Procedura ID 221572237

PROCEDURA APERTA – MEDIANTE UTILIZZO DELLA PIATTAFORMA SINTEL – PER L’AFFIDAMENTO DELLA FORNITURA “CHIAVI IN MANO” DI N. 2 SISTEMI RMN1.5. T DA DESTINARE ALLA SC RADIOLOGIA DIAGNOSTICA PER IMMAGINI 1 – RADIOLOGIA E INTERVENTISTICA DEL PRESIDIO OSPEDALIERO PAPA GIOVANNI XXIII E AL PRONTO SOCCORSO DEL PRESIDIO OSPEDALIERO SAN GIOVANNI BIANCO. LOTTO UNICO.

AUTOCHIARMENTI

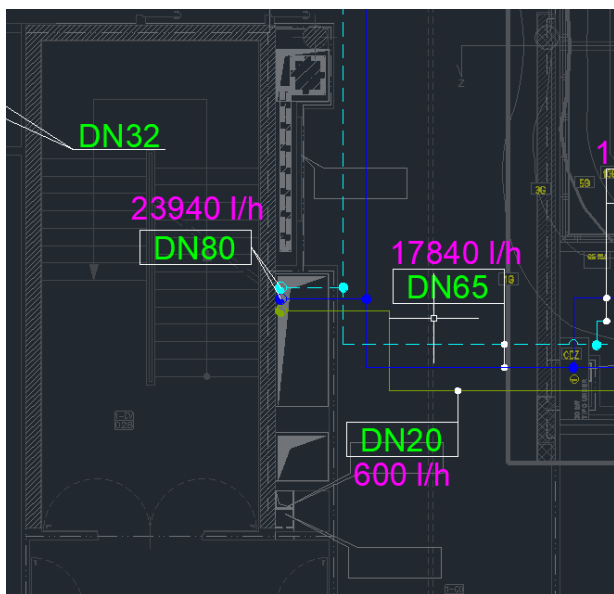
Punto di derivazione mandata/ ritorno acqua fredda e acqua fredda di emergenza: stacco dalla dorsale di risalita in cavedio, fino al livello 1, riportato nell'immagine allegata (stralcio del disegno LC-M-F-012-5-6-10.dwg già fornito) da cui deve essere previsto anche l'allaccio alla rete idrica per il raffreddamento a perdere in caso di emergenza.

Dovrà essere installata secondo la regola d'arte nel locale tecnico sotto copertura al livello 3, collocandola negli spazi disponibili e tenendo conto dei vari requisiti tecnici tra cui lo spazio di manovra per permettere per la manutenzione delle macchine.

Alimentazione elettrica derivabile dal quadro del locale tecnico.

Stacchi fluidi da linee acqua calda, fredda e vapore dalla dorsale di distribuzione presente nel sottotetto liv.3, come da tavole fornite.

Ogni allaccio alle reti idroniche esistenti deve prevedere l'installazione di valvole di intercettazione, qualora non già presenti.

Aspirazione ed espulsione esterne devono convogliare nei rispettivi plenum, secondo la logica già presente, descritta nelle tavole fornite.

Per il collegamento verticale di mandata e ripresa tra il livello 3 e il livello 1 (sala RM), utilizzare la canna di ventilazione fumi presente non più necessaria alla nuova destinazione d'uso del locale.
